DELIBERA DI NOMINA COMPONENTI COMMISSIONE GIUDICATRICE PER GARA
LAVAENDOSCOPI.

GARA EUROPEA A PROCEDURA TELEMATICA APERTA PER LA FORNITURA IN SERVICE DI LAVAENDOSCOPI CON RELATIVO MATERIALE DI CONSUMO ED ASSISTENZA TECNICA IN FABBISOGNO QUINQUIENNALE ALL'AZIENDA U.L.S.S. N. 8 "BERICA"

CHIARIMENTO N.1

OSPEDALE DI VICENZA - Viale Rodolfini, 37
TAV. EDIFICI 1-3-4-5-6-7
PIANO PRIMO

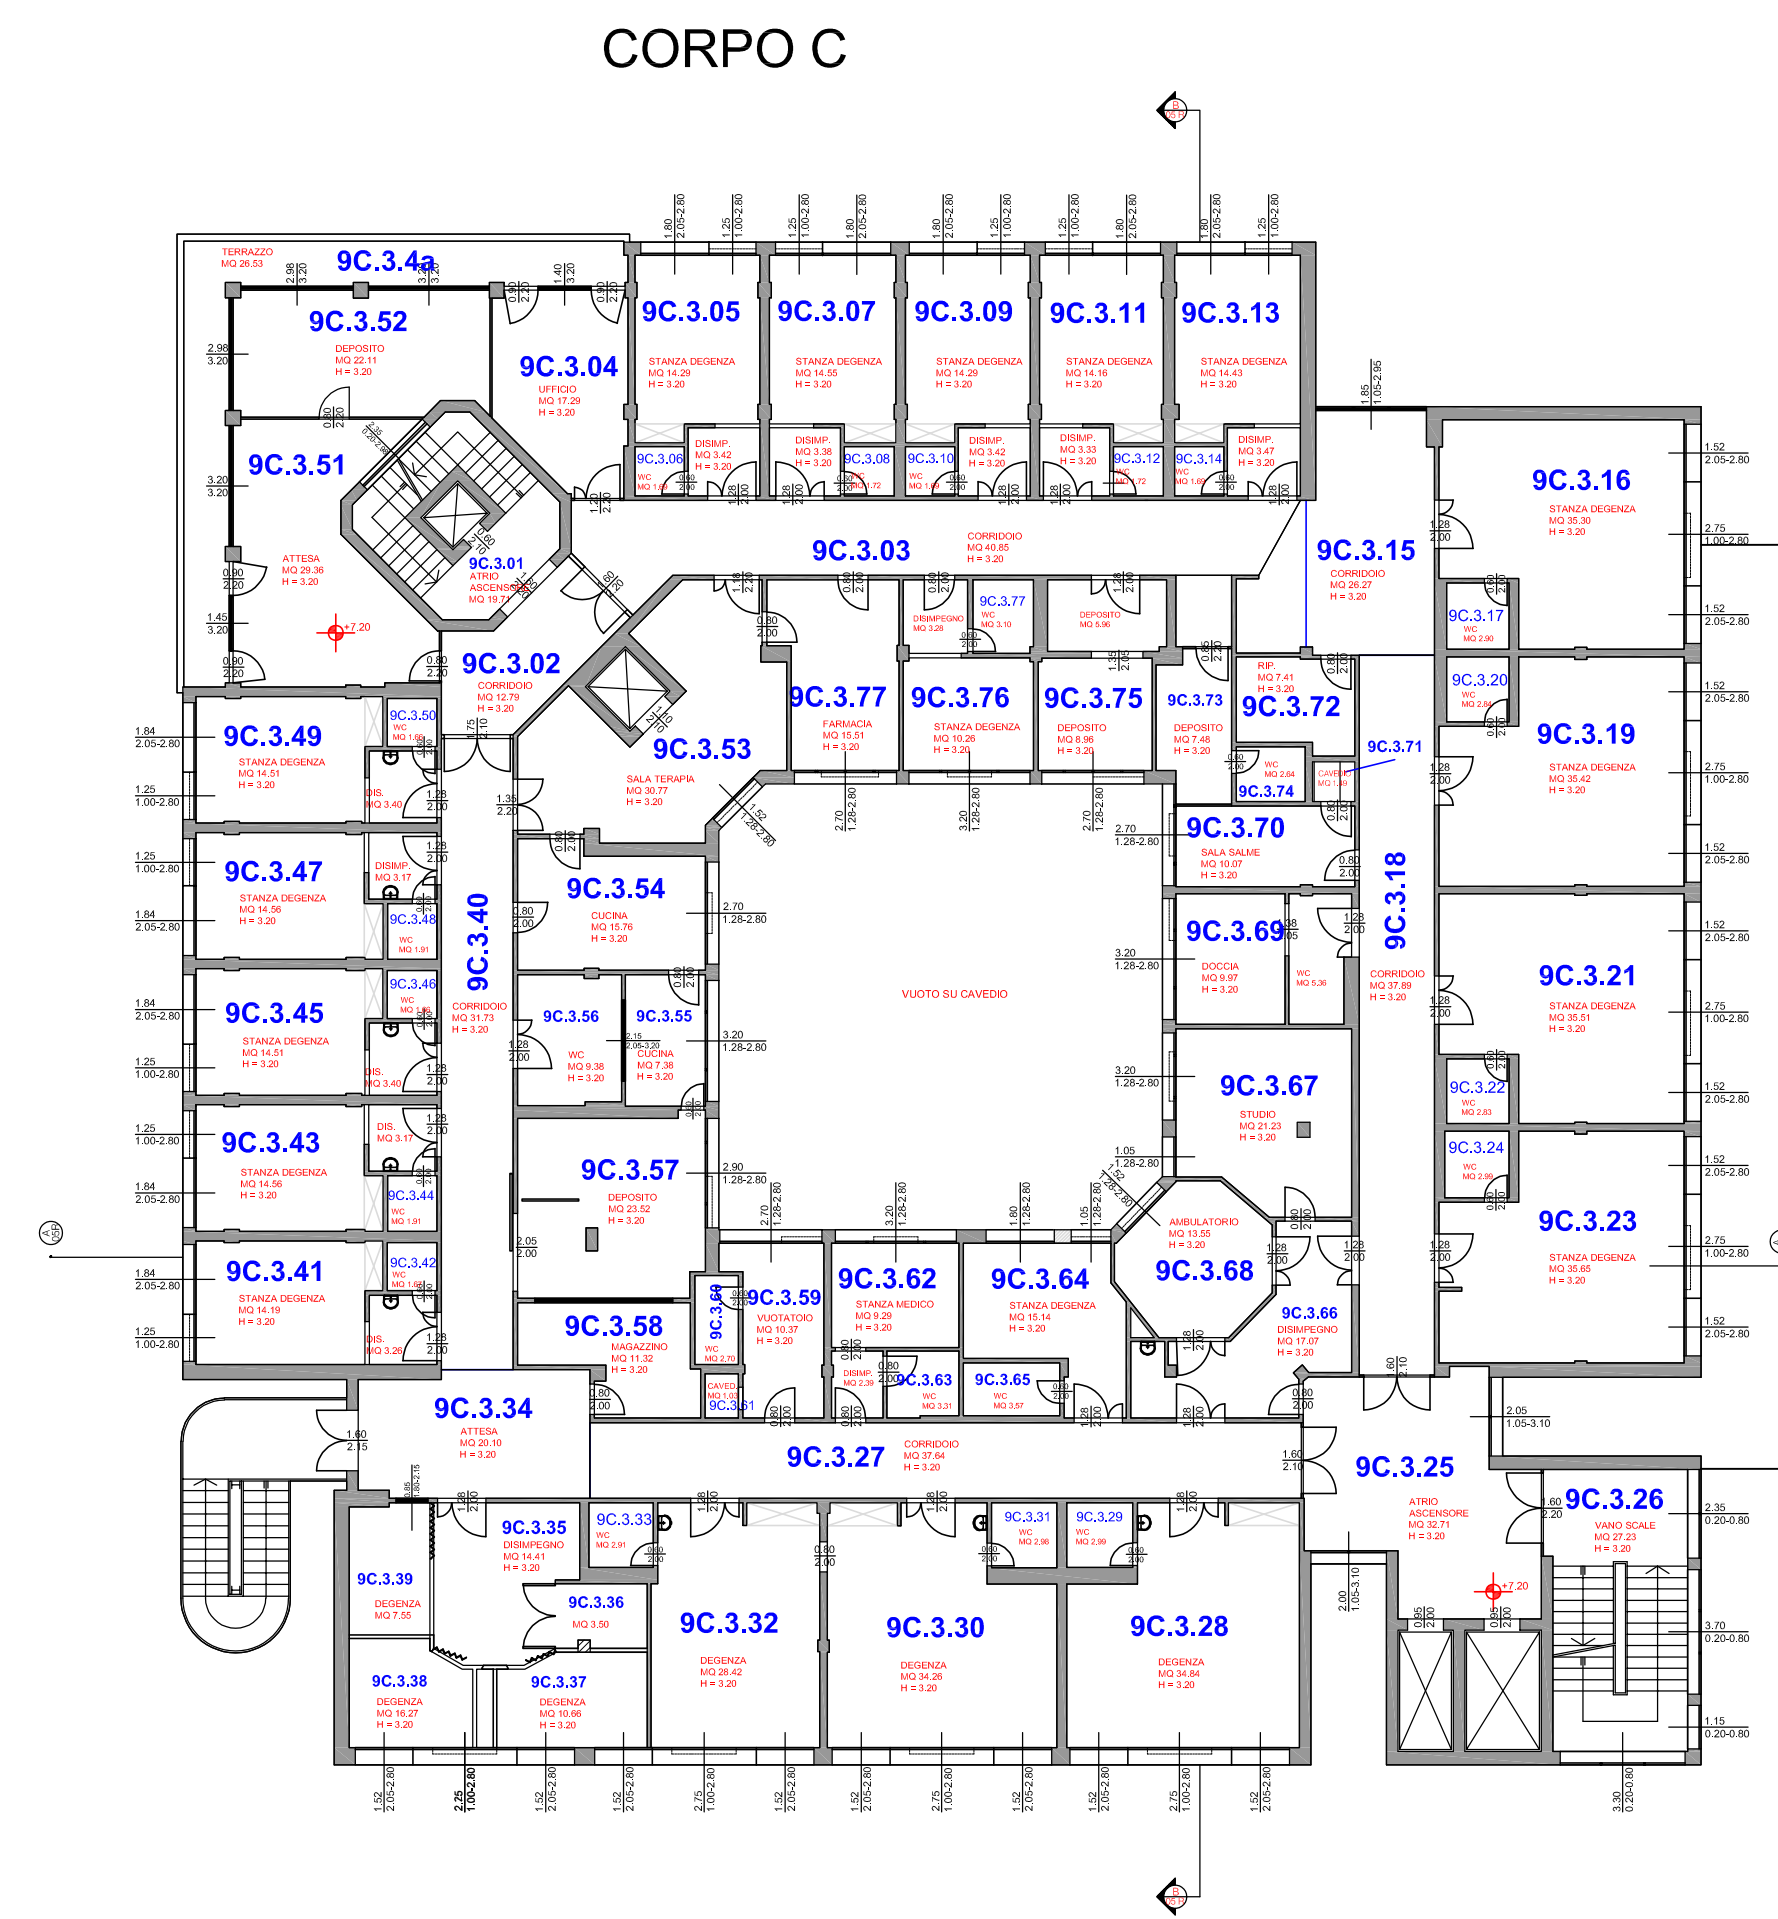
- *Buongiorno, si richiede quanto segue:
Dal sopralluogo effettuato in data 26.03, risulta mancante il layout della sala lavaggio della centrale di sterilizzazione. Si richiede la planimetria mancante (anche in formato dwg);
Si chiede la possibilità di presentare proposte alternative per il posizionamento delle macchine all'interno delle sale di lavaggio, rispetto all'attuale configurazione.
In attesa di riscontro, cordiali saluti*

In allegato planimetria in formato pdf e dwg per il P.O. di Vicenza.

La stanza della sala lavaggio della centrale di Sterilizzazione è la 3.2.120, come da planimetria allegata (pdf e dwg 9700_ED_HVI_1_3_4_5_6_7_L2_P1).

TAV. PIANO SECONDO.

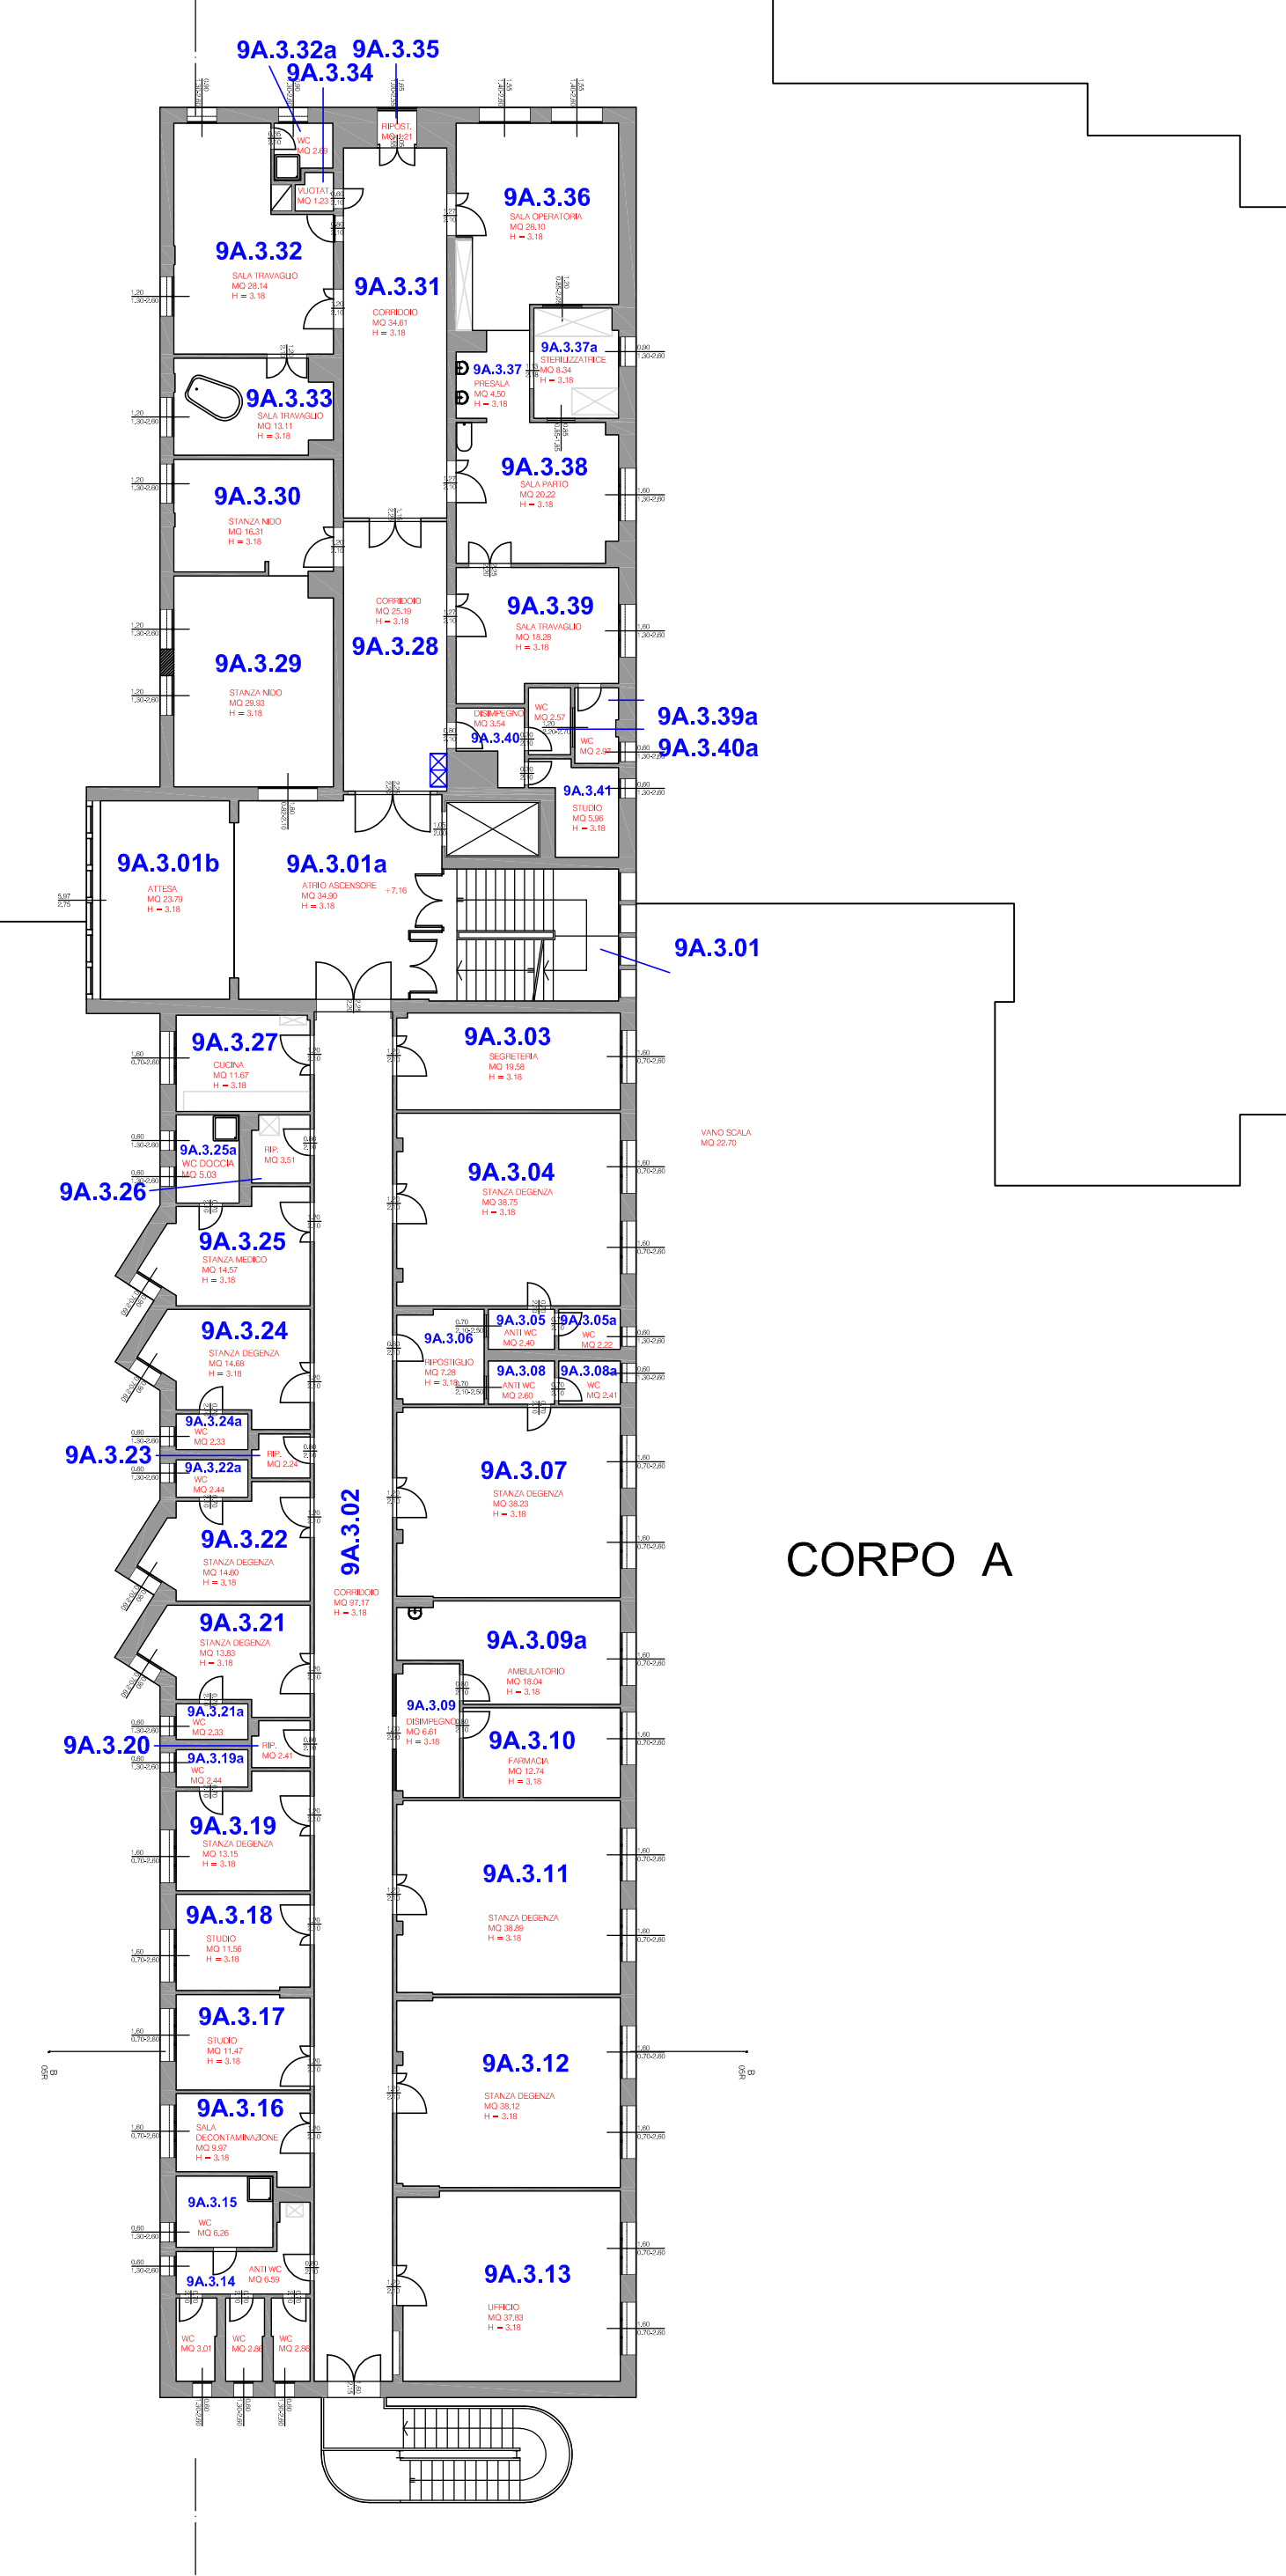
Buonasera, risulta mancante anche la planimetria della sala lavaggio dell'ospedale di Noventa Vicentina Si richiede l'invio sia in formato pdf che dwg.

In allegato planimetria della sala lavaggio del P.O. di Noventa in formato pdf e dwg.

La stanza della sterilizzazione endoscopica è la. 9A.3.30, come da planimetria allegata (pdf e dwg 530100_ED_H_NOV_L3_P2)
